Projet de centrale agrivoltaïque

Commune : Ahun (23)

Note de réponse à l'avis du bureau espace rural et milieux terrestres de la DDT de la Creuse

Février 2025

Aménagement de drains traversants

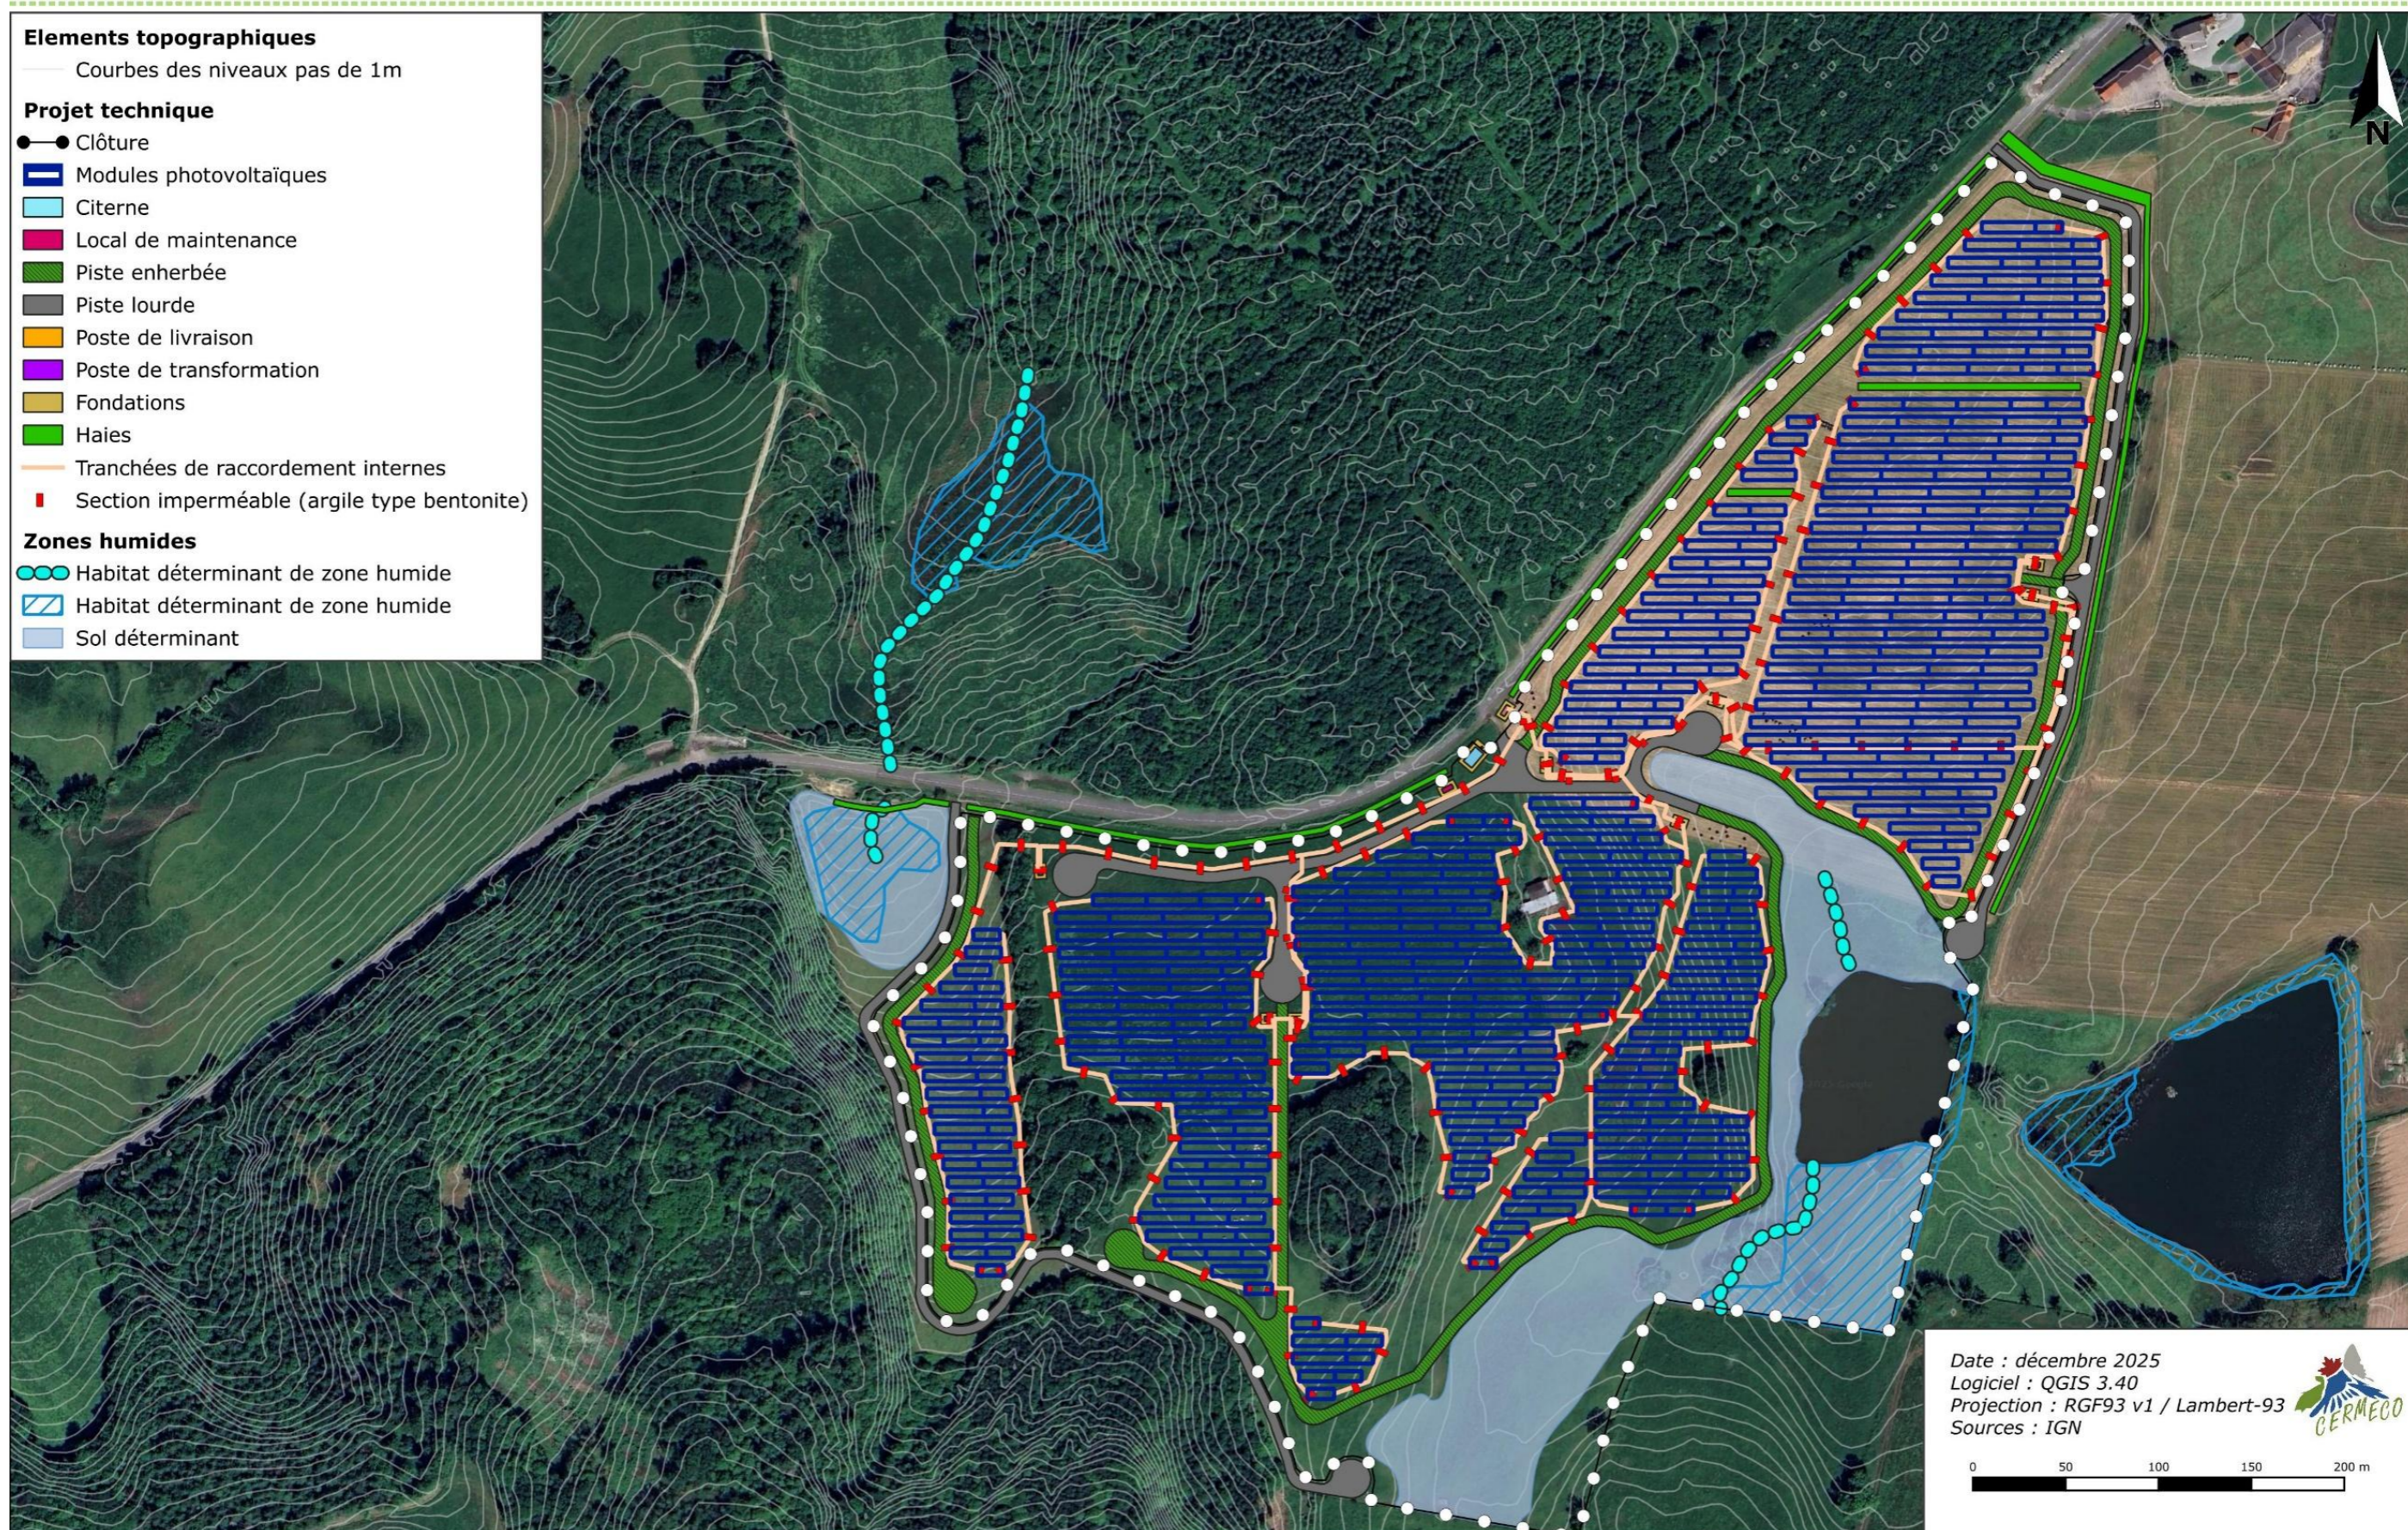
Concernant la gestion des zones humides, bien qu'elles soient totalement évitées, les pistes extérieures, positionnées entre la zone d'implantation des panneaux et les zones humides observées peuvent avoir pour conséquence une altération de la circulation des eaux superficielles et des eaux circulant dans la couche supérieure du sol. Ces pistes vont être créées par décaissement du sol, compactage de grave et pose d'un géotextile. De ce fait, l'alimentation en eaux des zones humides pourrait être modifiée. Le dossier mentionne bien une transparence des pistes, mais sans détailler des aménagements mis en place : nombre de drains sous les pistes, caractéristiques techniques garantissant un maintien de la circulation des eaux dans le sol et donc une alimentation en eau des zones humides...

Concernant la rubrique 3.3.1.0., les portions de piste situées à pr des zones humides identifiées seront équipées de sections drainantes occupant toute la largeur de la piste, sur un minimum de 100 cm de longueur, avec un intervalle de 15 m entre chaque section drainante.

Les sections drainantes seront constituées d'un remblai de graves de gros calibre type gravier roulé 20/50 non compactés et reposant sur un géotextile perméable ou une géogrille.

La mise en place de ces sections permet de garantir une transparence des pistes au regard des écoulements superficiels et des couches supérieures du sol, assurant ainsi de maintenir l'alimentation des zones humides situées à l'aval.

La rubrique 3.3.1.0 vise les travaux susceptibles de modifier le régime hydraulique des zones humides. Les dispositifs prévus (drains transversaux, sections perméables dans les tranchées) garantissent la transparence hydraulique des pistes et des câbles, évitant toute rupture d'alimentation des zones humides.

Superposition du projet technique et des zones humides

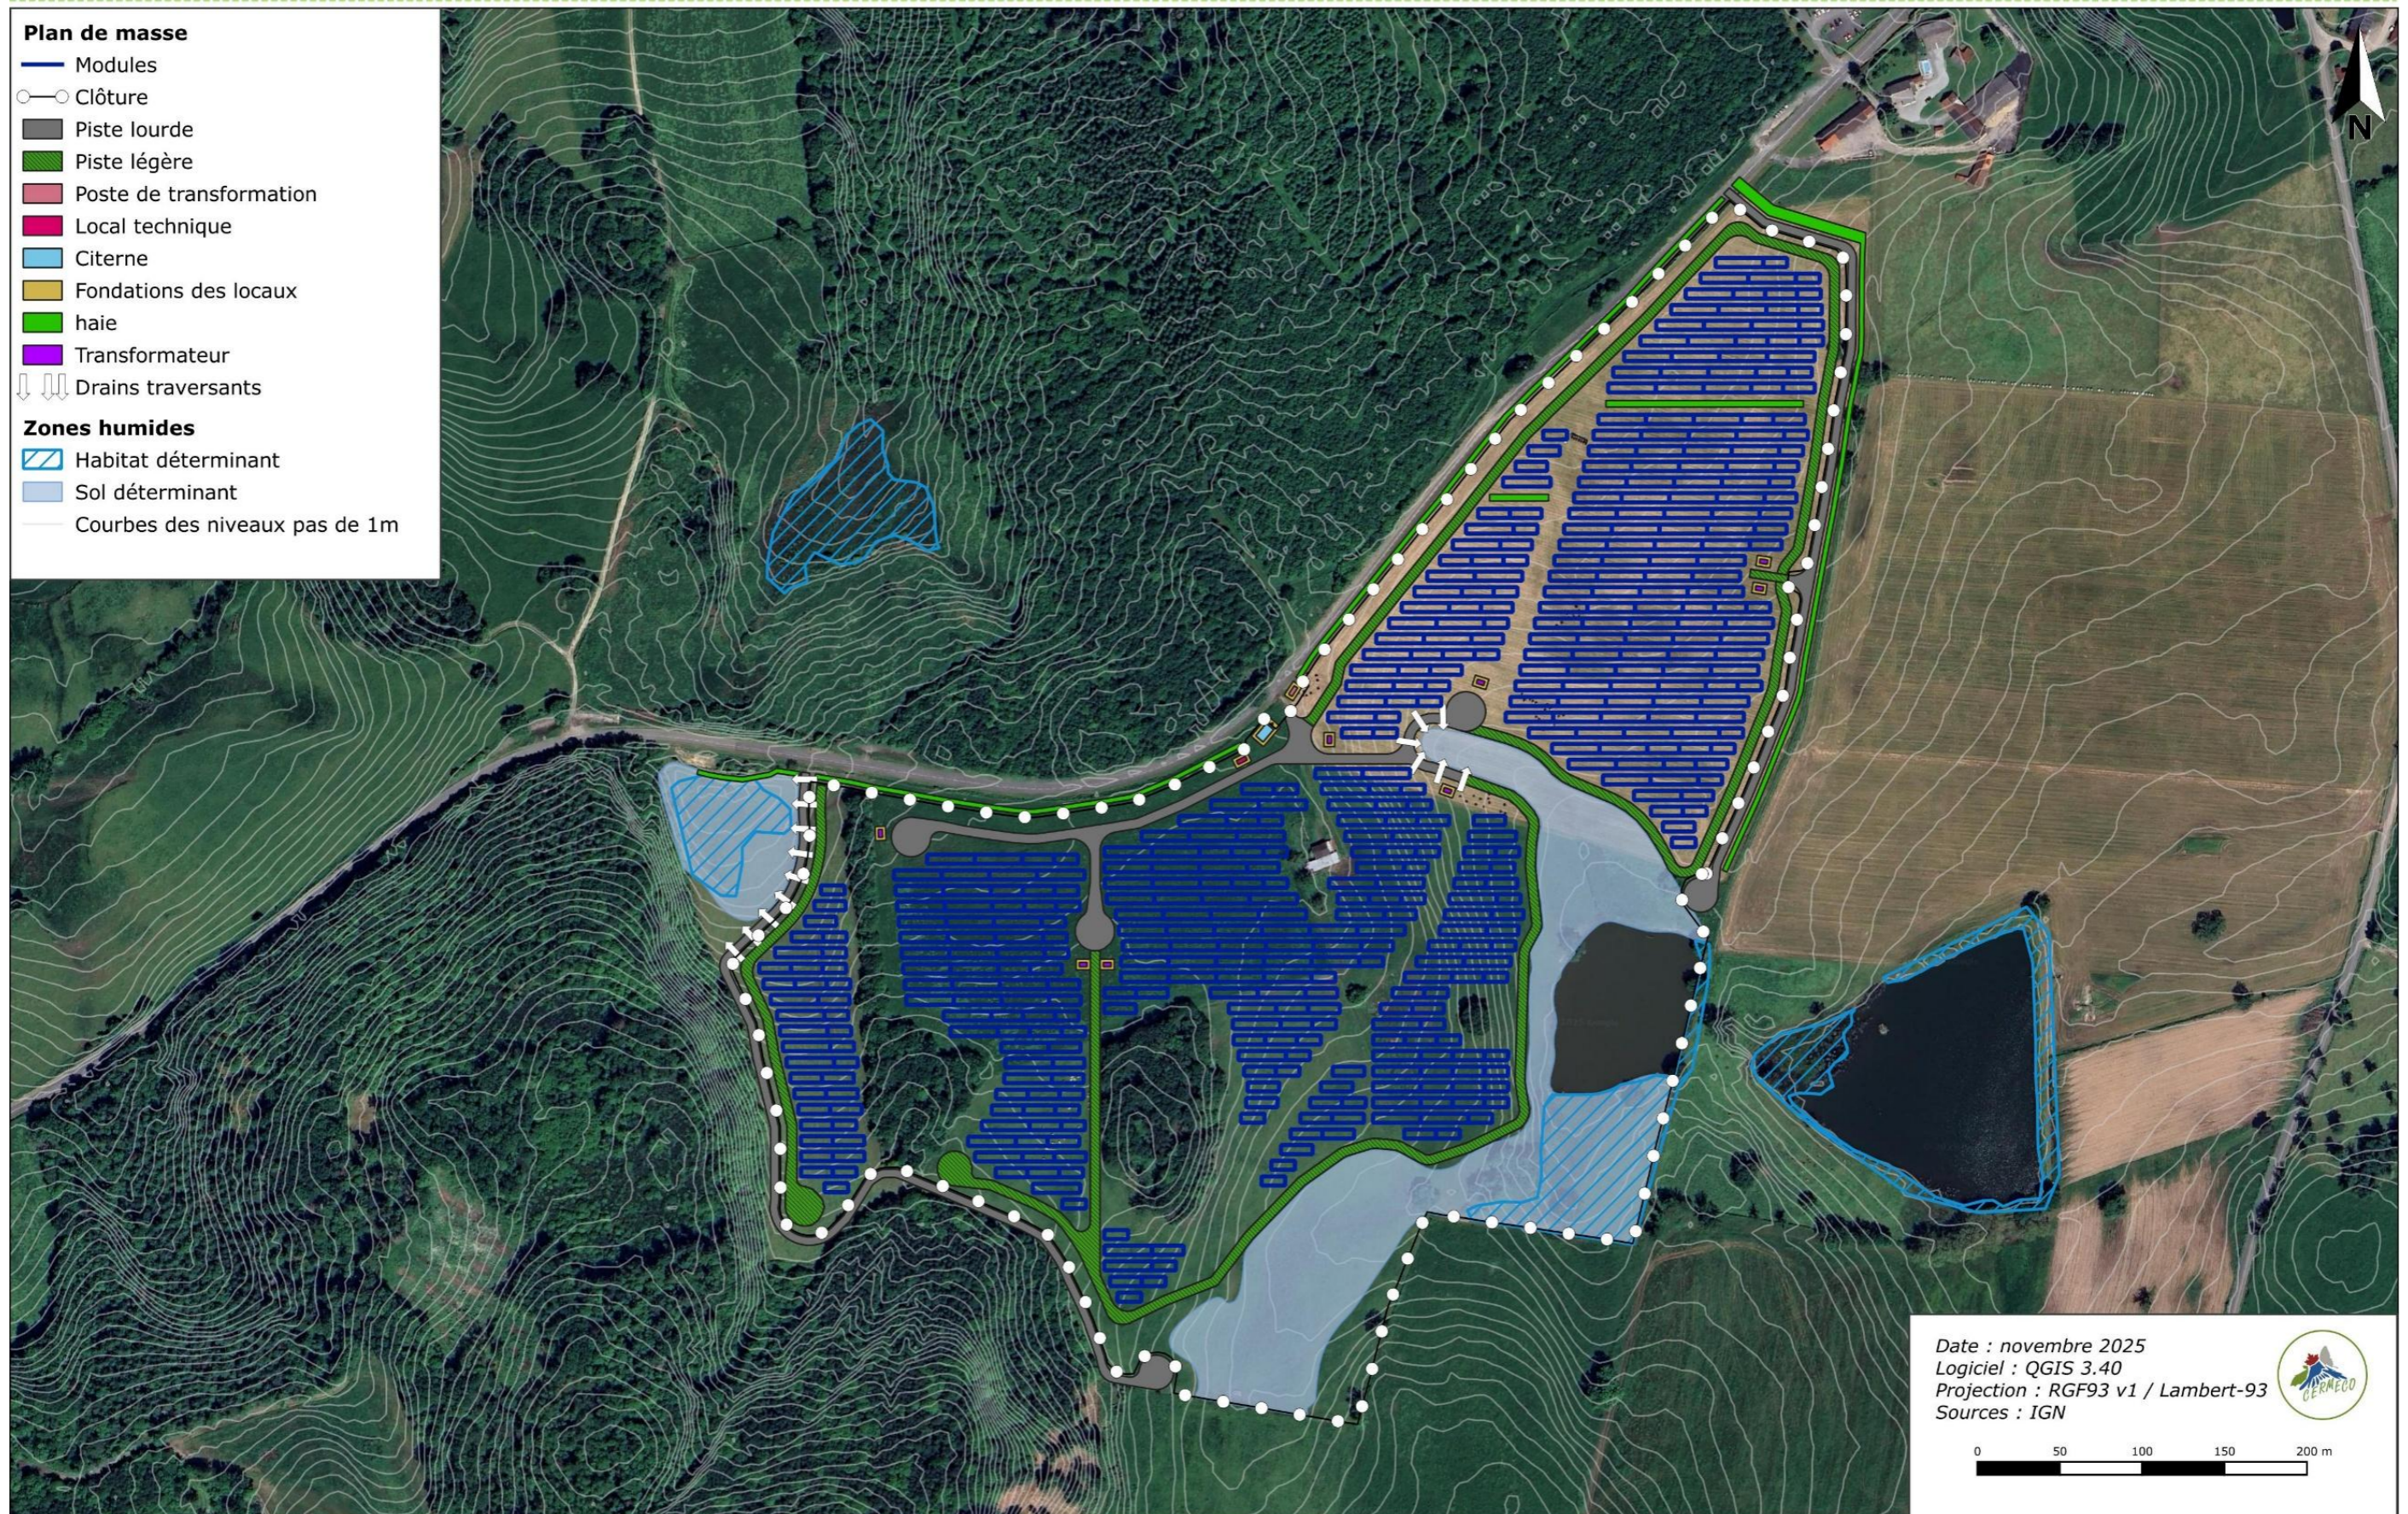
De même, dans le dossier, les tranchées permettant le passage des réseaux électriques ne sont ni positionnées, ni mentionnées. Ces tranchées, d'une profondeur de 80 cm vont, elles aussi, avoir pour conséquences une interception des eaux d'infiltration et une modification de la circulation de l'eau dans le sol et donc une incidence éventuelle sur le fonctionnement des zones humides (possible rupture d'alimentation).

Au sein de chaque rangée de module, le raccordement est aérien, de module en module, jusqu'aux extrémités de la rangée. Les tranchées de raccordement relient les extrémités de rangée, le plus souvent en étant parallèles aux pistes de circulation.

Une cartographie du projet technique, comprenant ces tranchées, superposé aux zones humides, est présentée en page suivante.

À intervalle régulier de 25 m, des sections comblées avec un matériau imperméable compacté de type bentonite ou autre argile seront aménagées sur toute la largeur et la profondeur des tranchées. Cet aménagement permet de conserver un écoulement des eaux souterraines vers l'aval et d'éviter un écoulement longitudinal le long des tranchées. Les écoulements traversant la largeur des tranchées seront garantis par les sections perméables en remblai décrites ci-dessus, préservant ainsi le fonctionnement hydraulique initial du site, et donc l'alimentation des zones humides situées en aval du projet.
